**Vyjádření ke stavbě: „Rekonstrukce tepelného napaječe Litvínov, sekční uzavěry SU 3 až sekční uzavěry SU 10“ Horní Litvínov a Dolní Litvínov - silnice I/27**

Na základě „Oznámení plánované realizace stavby“ ze dne 29.10.2018, pod zn. D-18-0121-0245-4091, zasláno datovou schránkou, vč. přiložených 3 ks Koordinčních situačních výkresů, z 10/2018, ve stupni „DPS“, vyhotovených společností Bilfinger Tebodin Czech Republic, s.r.o., Prvního pluku 224/20, 186 00 Praha 8, označených jako **pracovní kopie**, Vám Ředitelství silnic a dálnic ČR, Správa Chomutov, jako správce komunikace I.třídy I/27 v dotčené lokalitě (stavba komunikace umístěna na parcelách p.č. 824 a p.č. 402/1, k.ú. Dolní Litvínov a p.č. 2808 a p.č. 2560/1, k.ú. Horní Litvínov) **sděluje, že podmíněně souhlasí s rekonstrukcí tepelného napaječe - horkovodu, a s prováděním stavebních prací v ochranném pásmu komunikace I.třídy I/27 a na pozemcích ve vlastnictví, resp. správě naší organizace, za níže uvedených podmínek:**

Výřez ze situace:**Výřez z ortofotomapy:****Podmínky:**

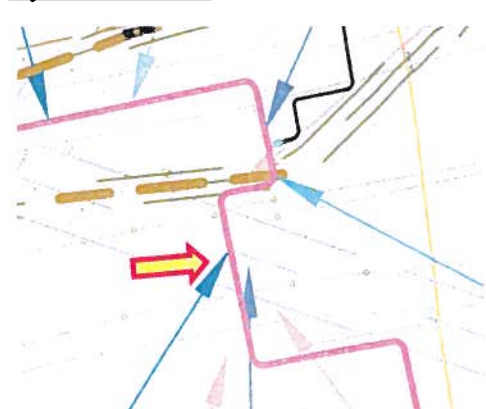
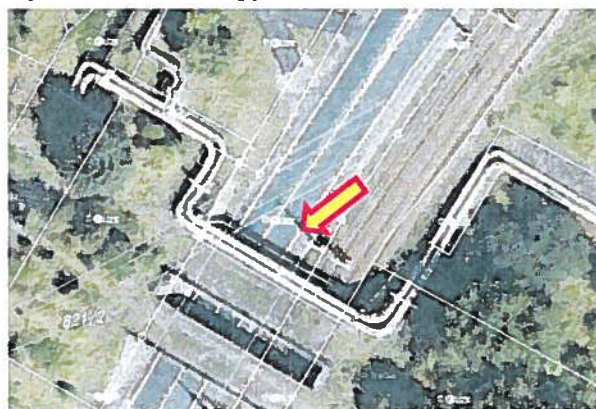
- požadujeme doložit jakým způsobem bude řešena rekonstrukce nad silnicí I.třídy I/27, zda bude potřeba zábor komunikace (potřeba zvl. užívání apod.),
- požadujeme předložit předpokládaný termín (v žádosti není uveden), aby nemohlo dojít ke kolizní situaci s možnými akcemi naší společnosti,

- ze zasláných výkresů není zřejmé, kde dojde k dotčení pozemku p.č. 2808, k.ú. Horní Litvínov, dle výkresů by mohlo dojít k dotčení pozemku p.č. 2560/1, k.ú. Horní Litvínov (neznámý vlastník) na němž je umístěna stavba komunikace I.třídy I/27,
